1.2 敷地に遡上する津波に対する津波防護対象設備を内包する建屋及び区画の変更内容

## 東海第二発電所 注水系配管ルート変更に係る影響確認について

本資料は、東海第二発電所の西側接続口及び格納容器圧力逃がし装置の配置見直しにより配管ルートが変更されることから、可搬型代替注水大型ポンプ及び可搬型代替注水中型ポンプの性能変更の要否についてまとめたものである。

第 2.2-1 図 敷地に遡上する津波の数値シミュレーション結果

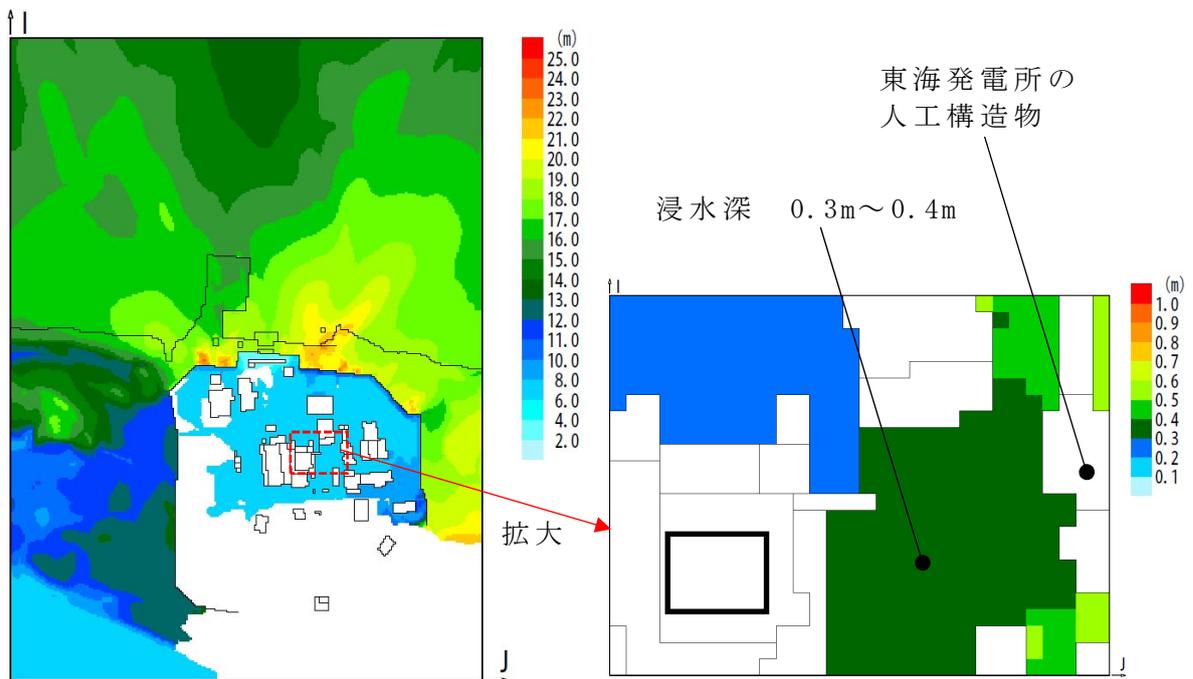
a. ～ d. を考慮して実施した敷地に遡上する津波の数値シミュレーションの結果として、第 2.2-1 図に最大水位上昇量分布を示す。

津波の伝播経路上の人工構造物のひとつである東海発電所の有無による影響については、既許可と同様に、東海発電所の人工構造物がある場合に比べ、東海発電所の人工構造物がない場合のほうが、浸水深が大きくなる傾向となった。

第 1 図 耐圧強化ベント及び特重 / S A 兼用の格納容器圧力  
逃がし装置概略系統図

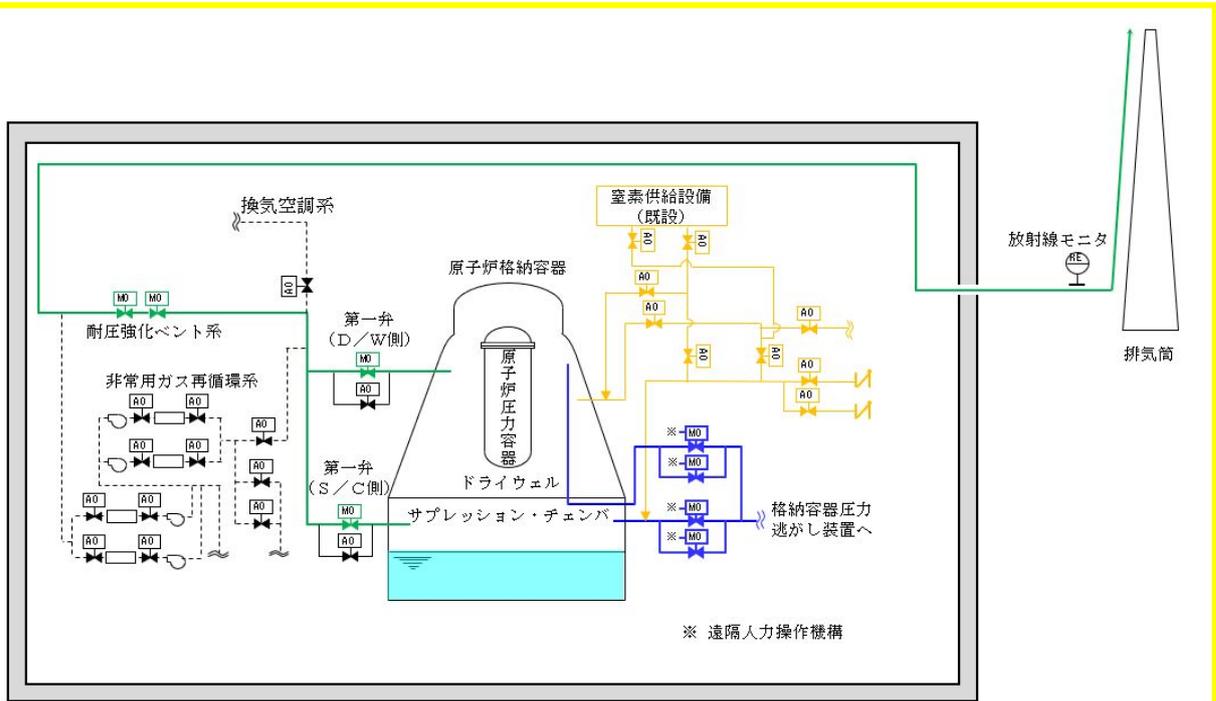
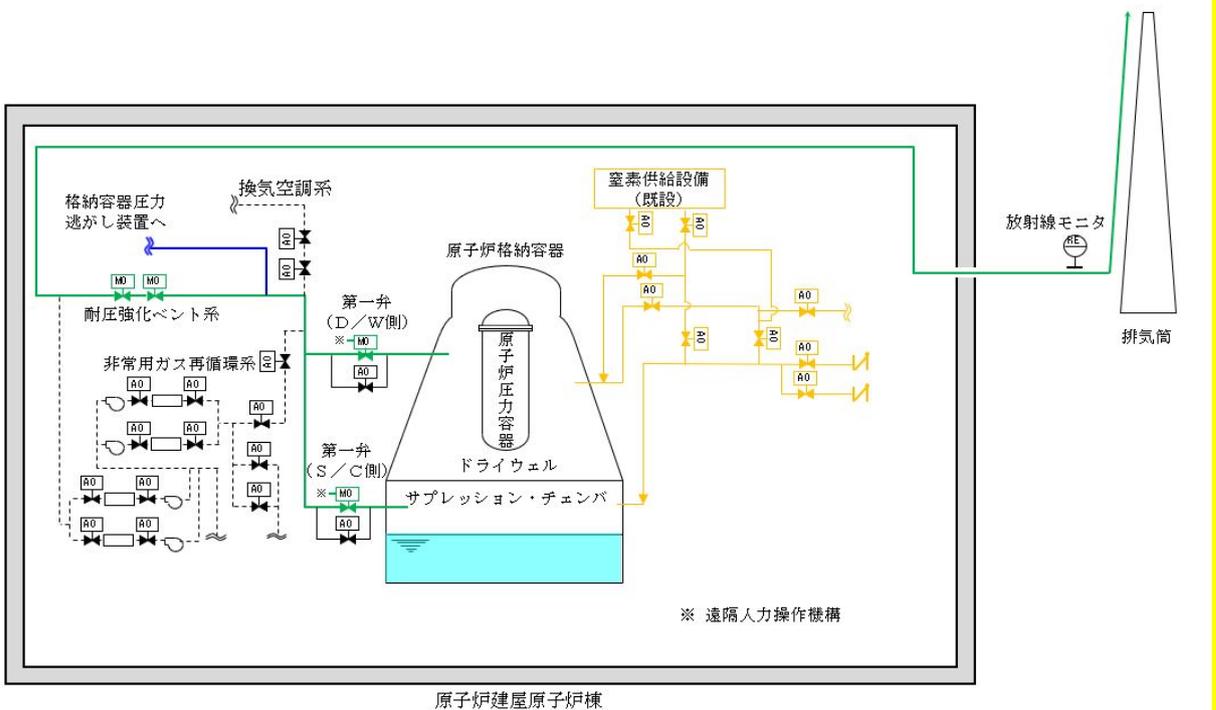
格納容器逃がし装置の特重／S A 兼用化に伴い、格納容器逃がし装置は、耐圧強化ベントラインと独立した系統構成に変更となる。

格納容器圧力逃がし装置の特重／S A 兼用化に伴い、  
を設置するため、本設備の設置後は、耐圧強化ベントラインは廃止する。(第 1～6 図参照)

- ・耐圧強化ベントの上流（格納容器圧力逃がし装置 D／W ベントラインとの分岐点）及び下流（非常用ガス処理系との合流点）近傍で耐圧強化ベントラインを切断する。
- ・格納容器圧力逃がし装置 D／W ベントライン及び非常用ガス処理系側の切断面を含む継手をそれぞれエルボと直管に取り替える。(第 4 図参照)
- ・耐圧強化ベント放射線モニタを廃止とする。(第 3 図参照)

図1 中央制御室滞在時の評価対象方位（風向）

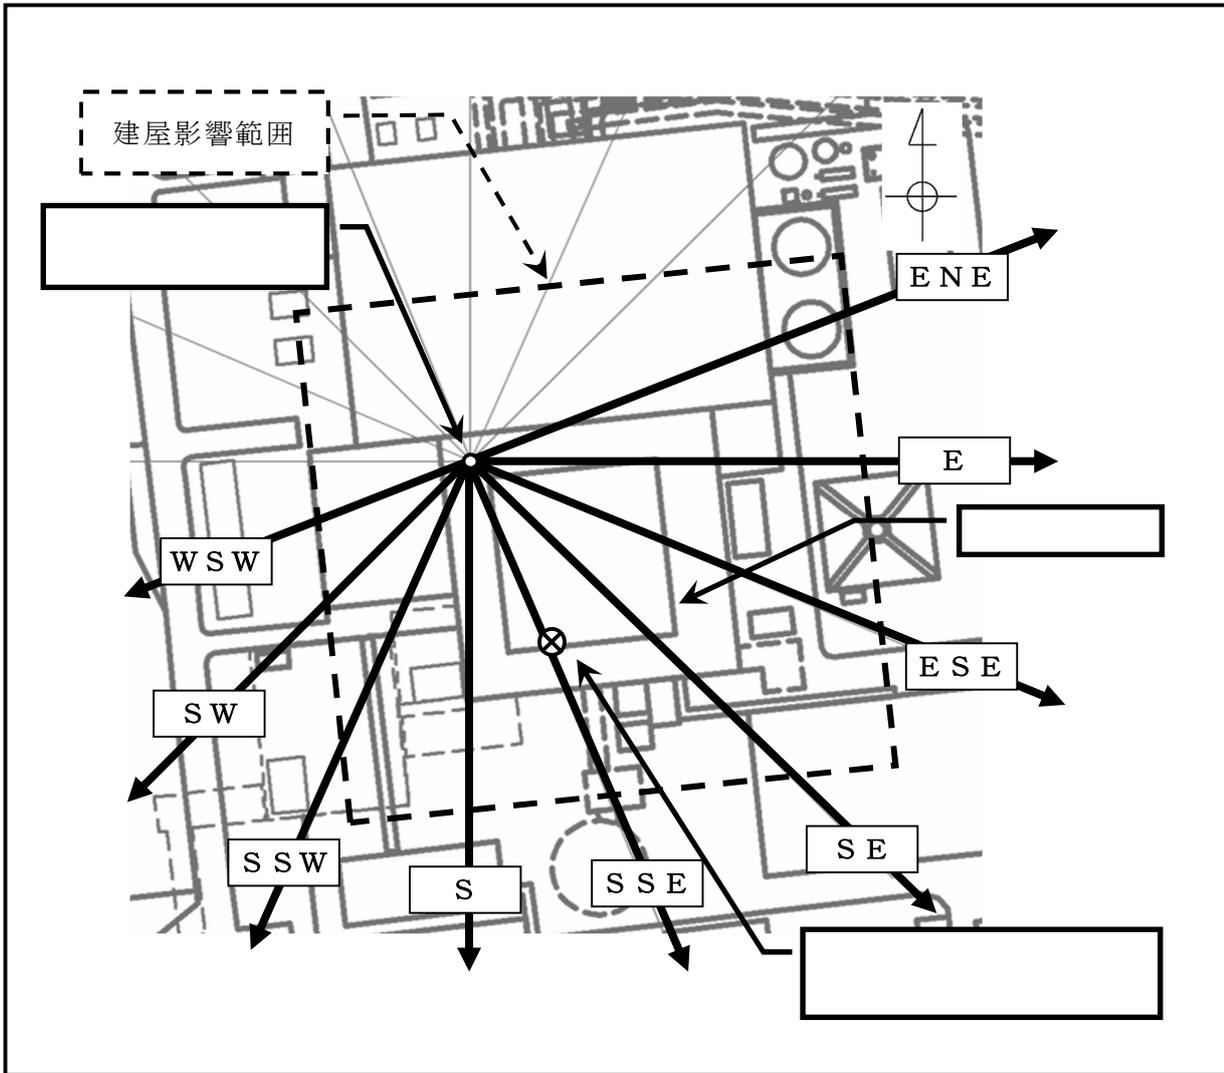
格納容器圧力逃がし装置の兼用化に伴い、フィルタ装置の放出口位置が変更となり、放出源から評価点の位置関係が図 1～図 4 に示すとおりとなることから、被ばく評価の大気拡散評価に係る評価方位及び評価距離が既許可審査資料から変更となる。大気拡散評価結果について表 1 に示す。

図6 【変更後】「雰囲気圧力・温度による静的負荷（格納容器過圧・過温破損）」の作業と所要時間（代替循環冷却系を使用できない場合）

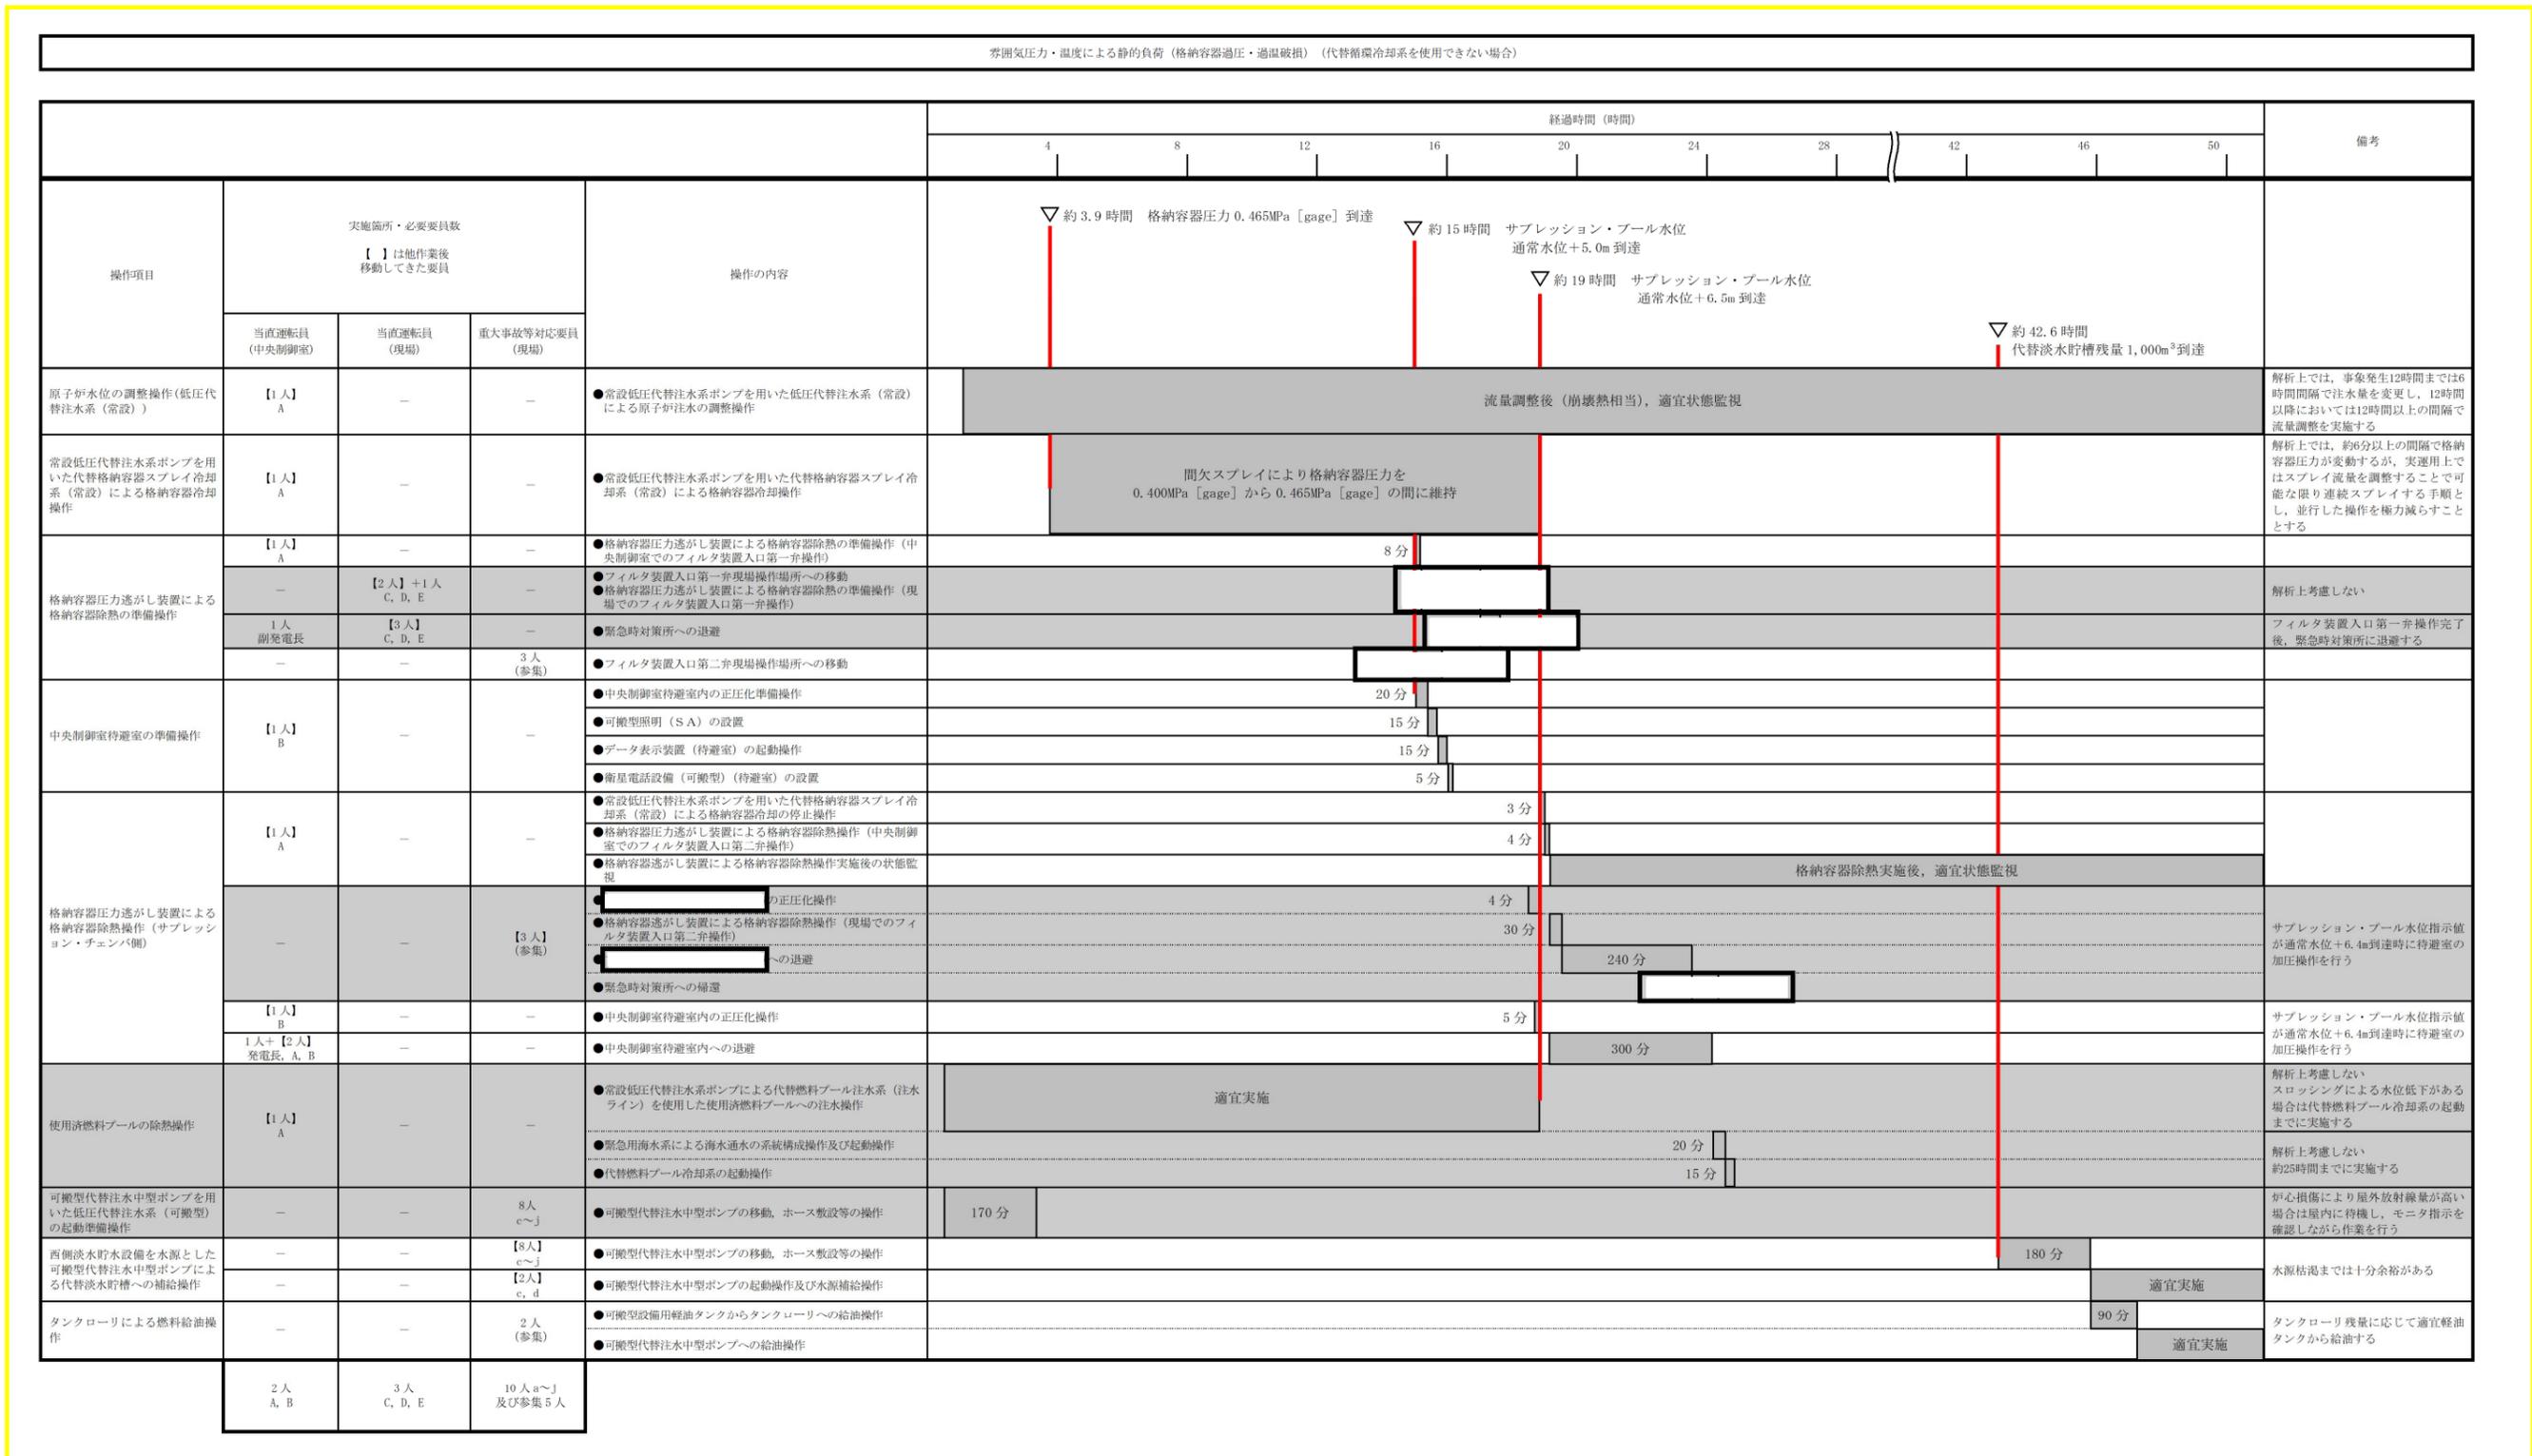
起動のタイムチャートは，格納容器圧力逃がし装置の兼用化に伴い変更はあるが，設備の設計に変更はなく，切替えは発生しないため，適合性評価への影響はない。

第4図 フィルタ装置入口第一弁の現場操作要員の防護具の変更

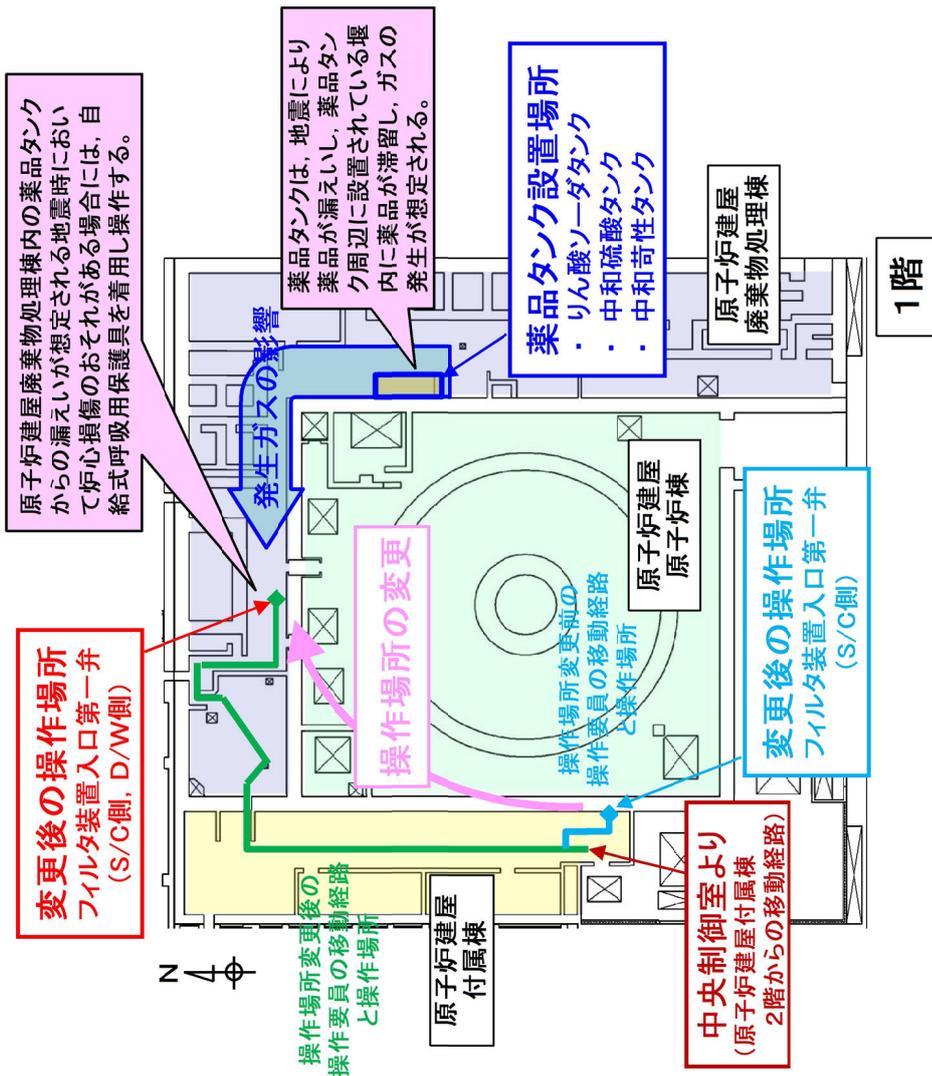
操作場所及び現場操作要員の防護具変更に伴い、所要時間が15分増加。

現場操作場所	変更前	変更後
現場操作要員の防護具	原子炉建屋付属棟 全面マスク	原子炉建屋 廃棄物処理棟 自給式呼吸用保護具
